DODATEK Č. 3 KE SMLOUVĚ O DÍLO Č. 554/OVZ/PJ/2018

spočívající v realizaci akce „Rozvoj infrastruktury Právnické fakulty UP v Olomouci“.

Technický list změny (TLZ)

Projekt registrační číslo:	CZ.02.2.67/0.0/0.0/16_016/0002352
Stavba:	Rozvoj infrastruktury Právnické fakulty Univerzity Palackého v Olomouci
Objekt:	SO01 STAVEBNÍ ÚPRAVY OBJEKTU
Název změny:	Změny zakládání

ZEMNÍ PRÁCE

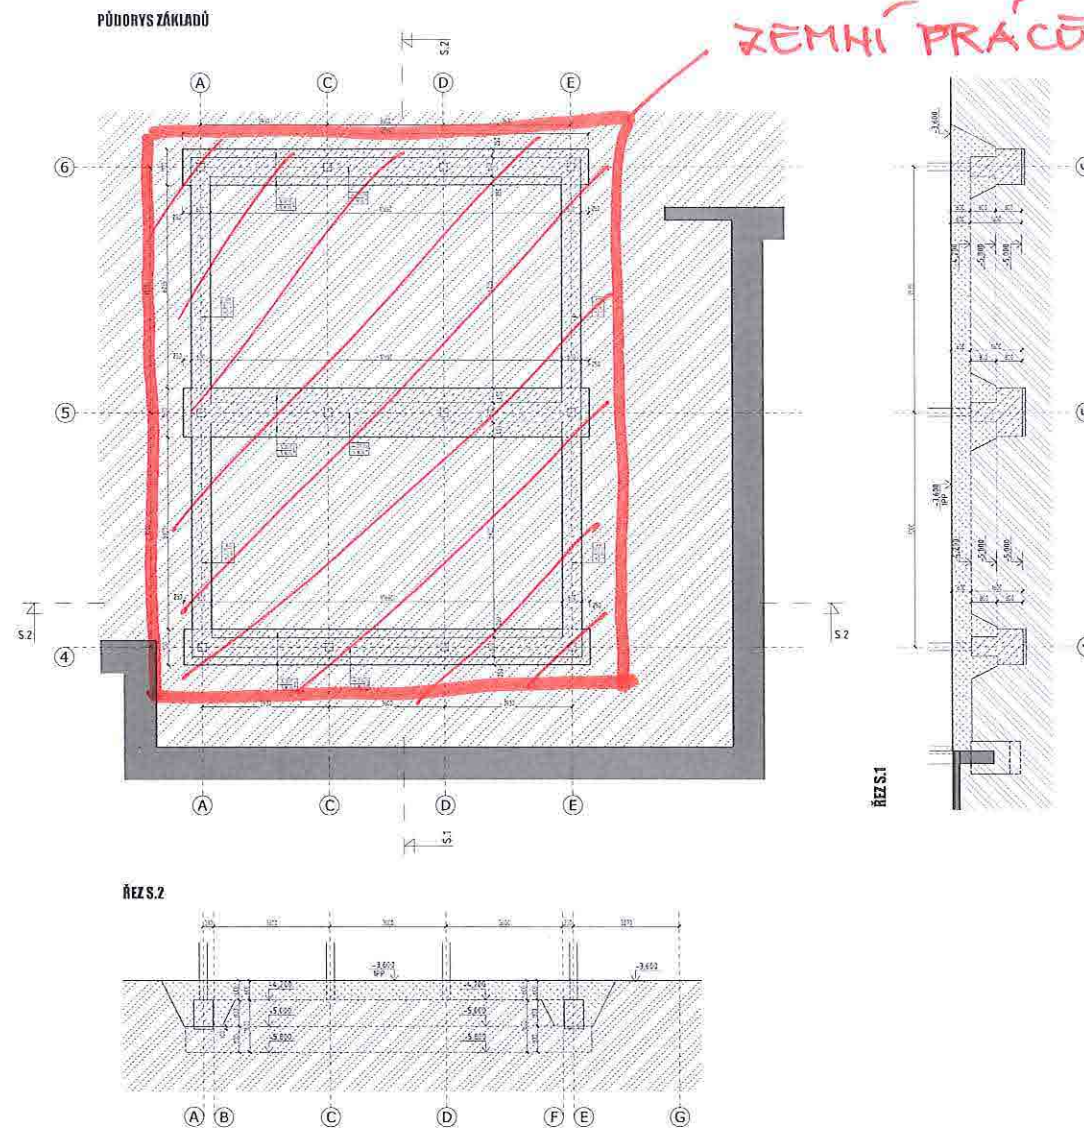
Dále dochází ke zvětšení výkopu pro zakládání přístavby a s tím souvisí i navýšení výkopových prací, uložení přebytečné zeminy na skládku. Současně byla doplněna ocelová výztuž, která chybí v položkovém rozpočtu, do základových patek a pasů v souladu s projektem konstrukčního řešení - statiky.

Pro provedení přeložek stávající kanalizace bude nutno provést větší rozsah zemních prací.

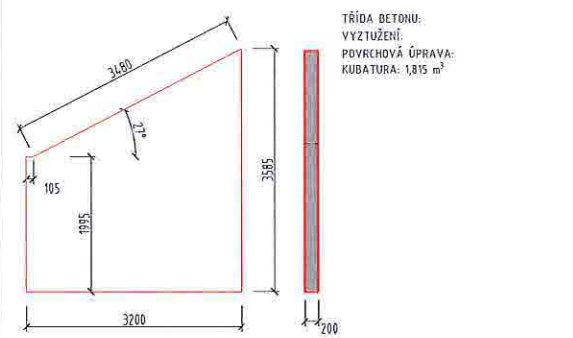
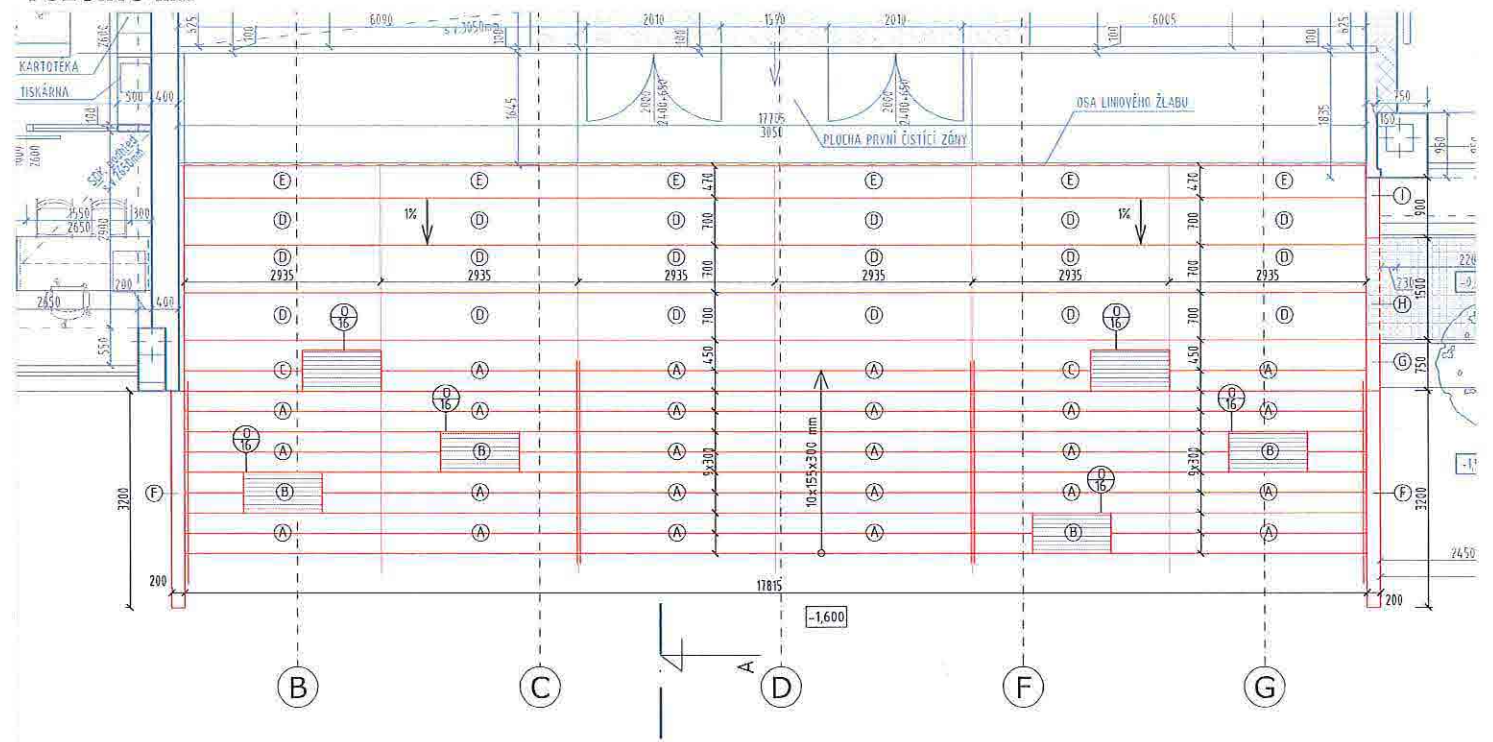
Při zpracování výrobní dokumentace na venkovní prefa schodiště bylo zjištěno, že některé prvky nejsou vyspecifikovány v položkovém rozpočtu a jejich realizace je nutná.

CHYBĚJÍCÍ ČÁST
PREFABRIKÁTŮ

VÝKRES STŘECHY

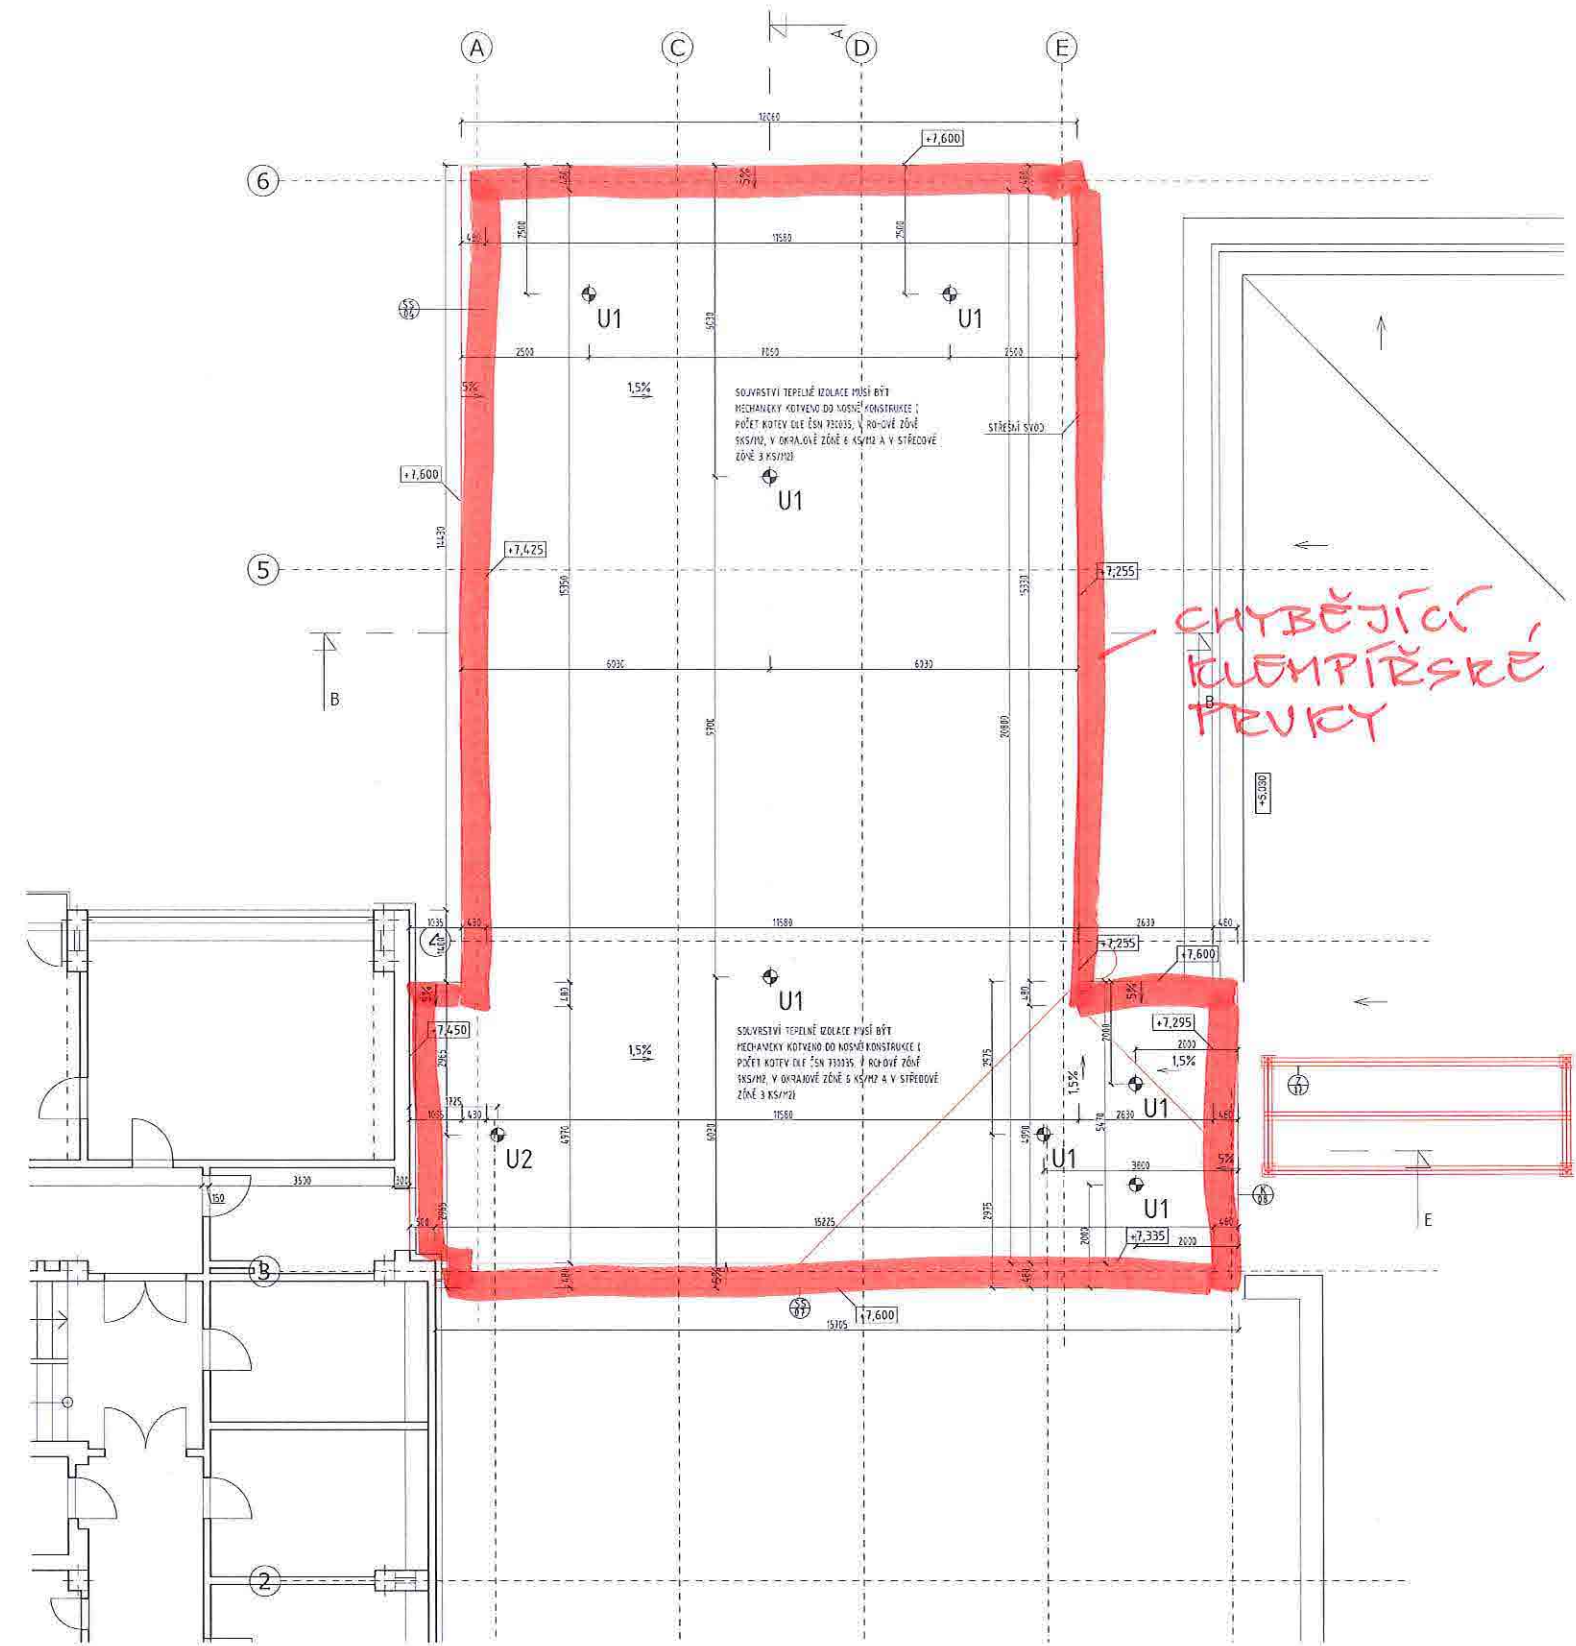
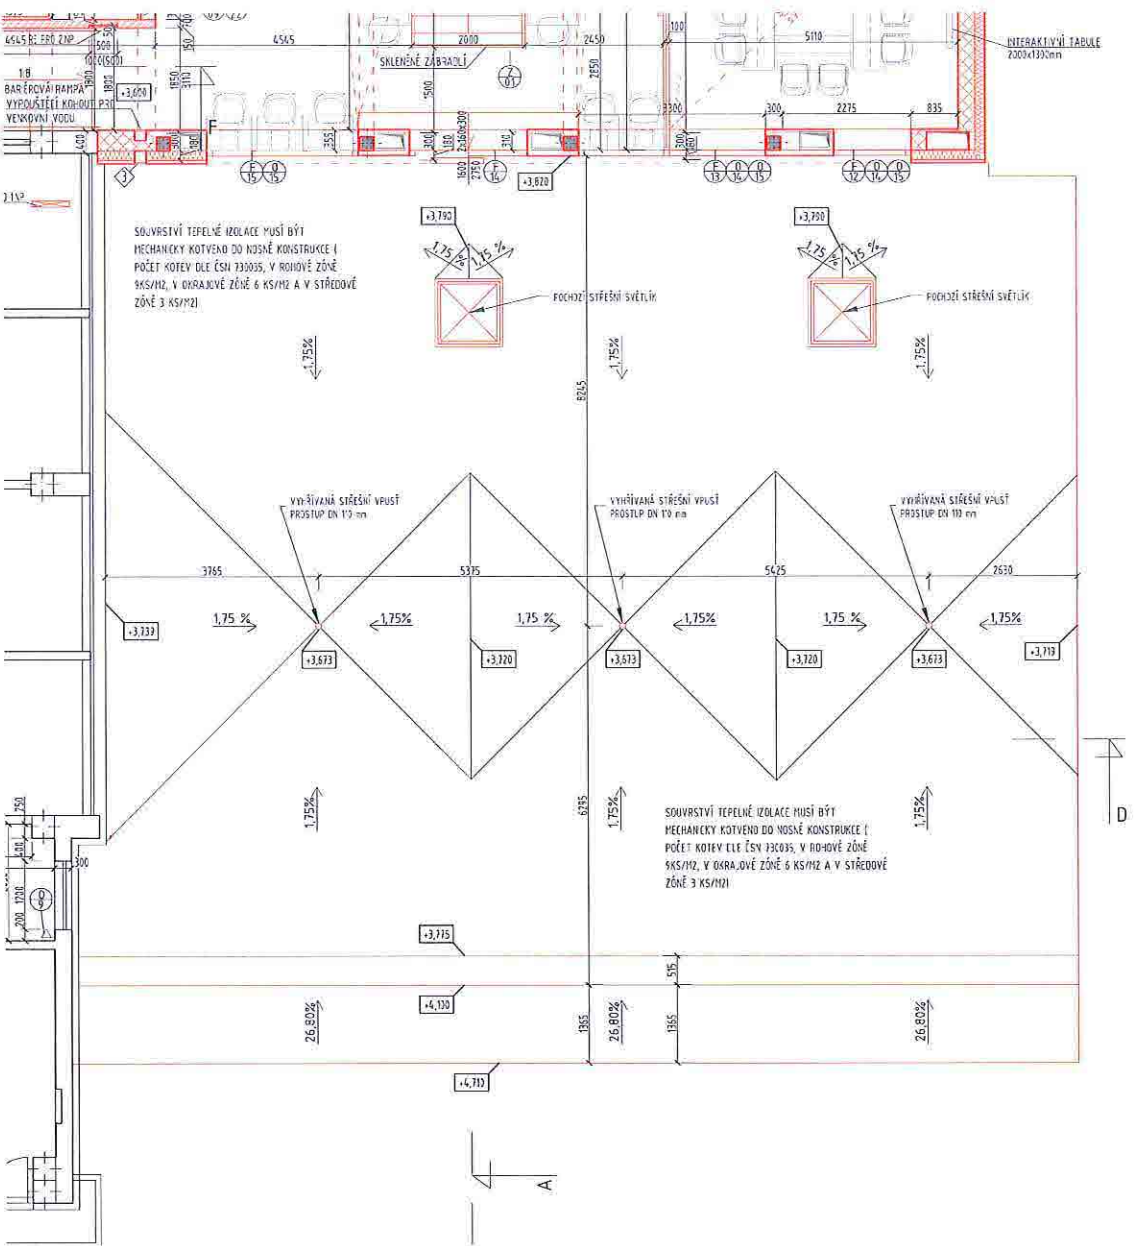
Dochází ke změně separační folie za modifikovaný asfaltový pás a jsou doplněny veškeré práce potřebné pro provedení navržené skladby nové střechy včetně klempířských prvků. Provedeno odbourání stávající skladby střešního pláště ve větším objemu proti výkazu výměr.

→ NAHRAZENO ASF. MODIF. PÁSEM
